第17回安全性検討会における岩崎委員からの御指摘に対する回答について

1 目的

国の審査において、女川原子力発電所は地震の影響を受けたプラントとしてどのような審査がされ、どのような評価がされたのか、県から国に対して確認する。

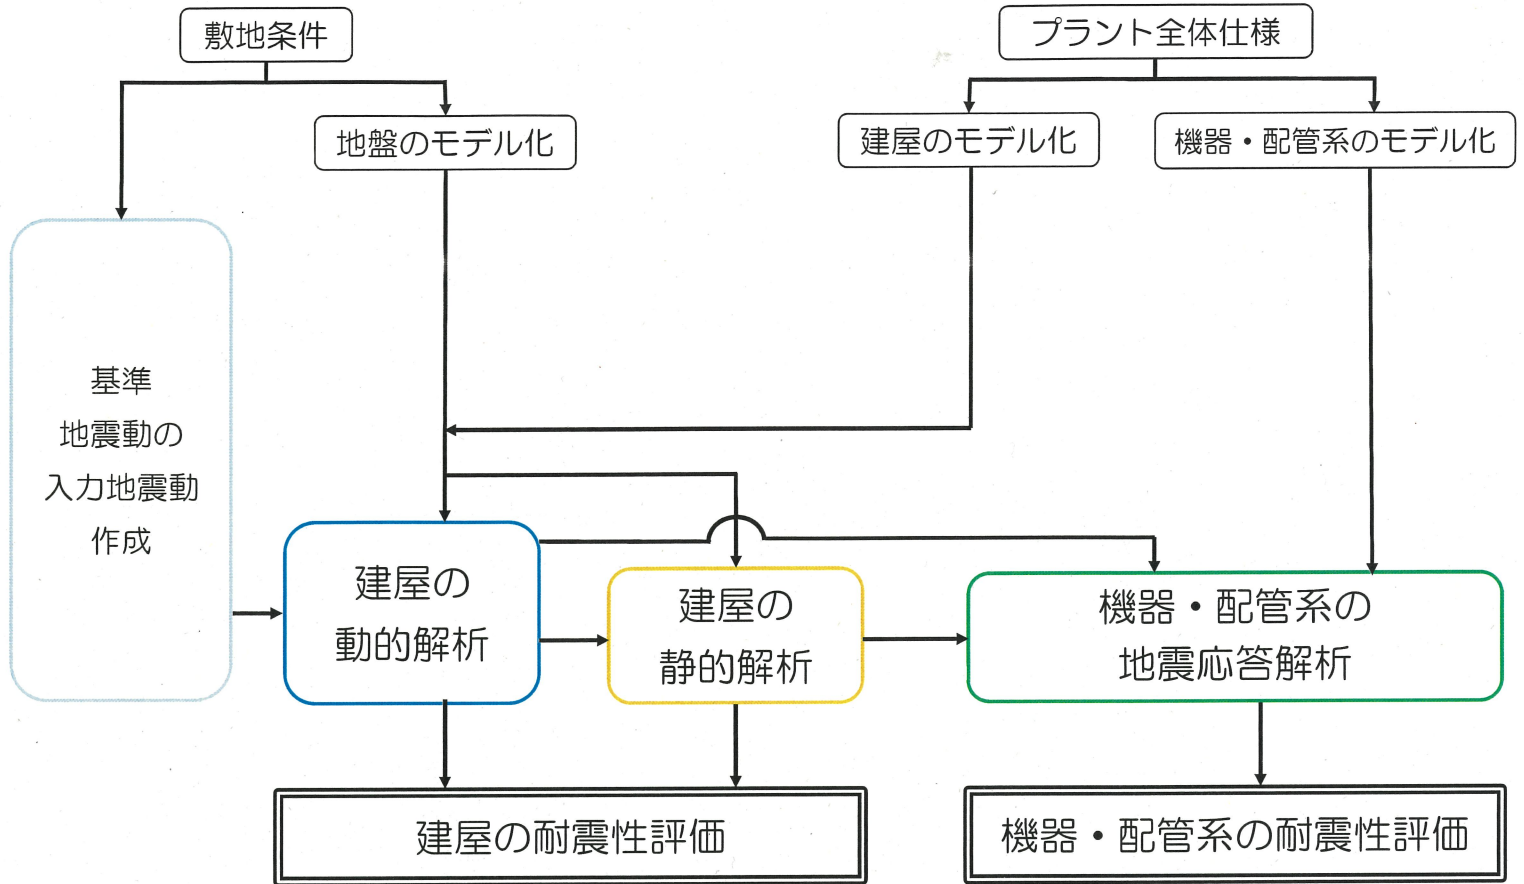
- 地震の影響を受けたプラントとして審査を行うために、建屋のひび割れに伴う初期剛性の低下及び既に一部の施設で行っている耐震補強を考慮した地震応答解析モデルを策定し、当該モデルを用いて建屋の耐震評価を行う方針であることを確認しているとのこと。
